VOS RÉF. PC n°045 272 22 00013

NOS RÉF. LEI-ENV-CM-NTS-GMR SOL-APPUIS-22-00262

OBJET Centrale photovoltaïque, clôture et 3 bâtiments
Le petit Cabaret – SAINT-CYR-EN-VAL

Extrait SIG du 25/10/2022 – échelle 1/3000

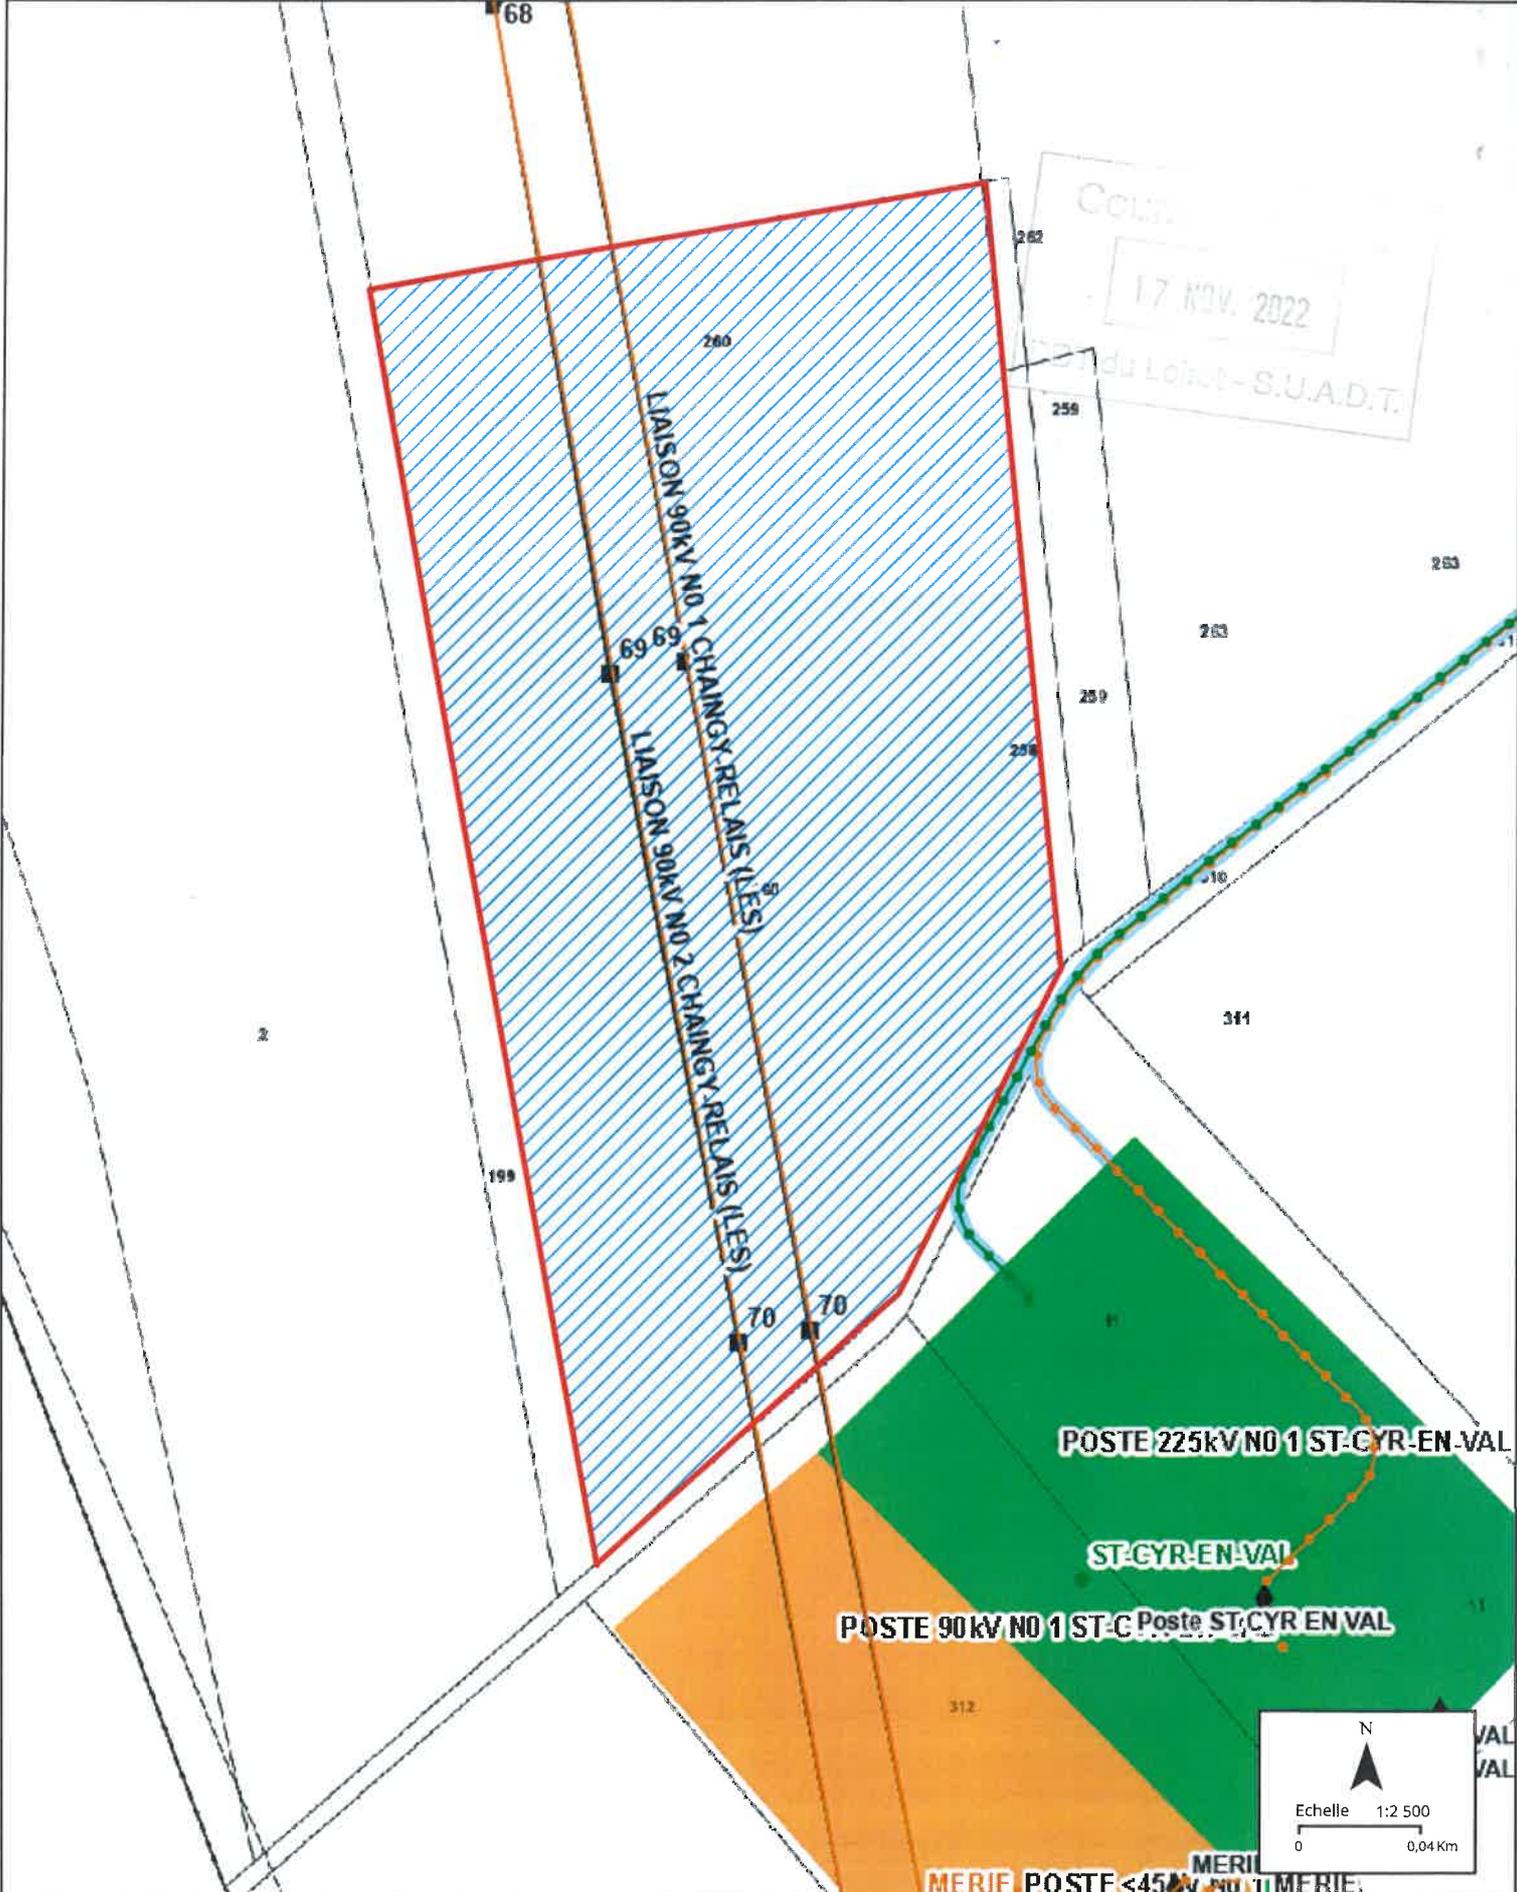
- **La clôture devra être « isolante ». C'est-à-dire non conductrice au droit des supports N°70 et sur 10 m au-delà.**
- **Réaliser un bouclage du réseau de terre autour des fondations et le raccorder au piquet de terre de l'installation à l'opposé des pylônes.**
- **Les lignes électriques souterraines de RTE sont situées dans le chemin rural. Il vous faut appliquer les distances du code du travail pour les raccordements de vos postes de transformation.**

A cet effet, vous trouverez ci-joint un extrait du profil en long de la ligne concernée sur lequel est matérialisée la zone de protection (zone interdite et emprise de sécurité horizontale). Nous y avons également représenté les panneaux photovoltaïques projetés, à titre indicatif.
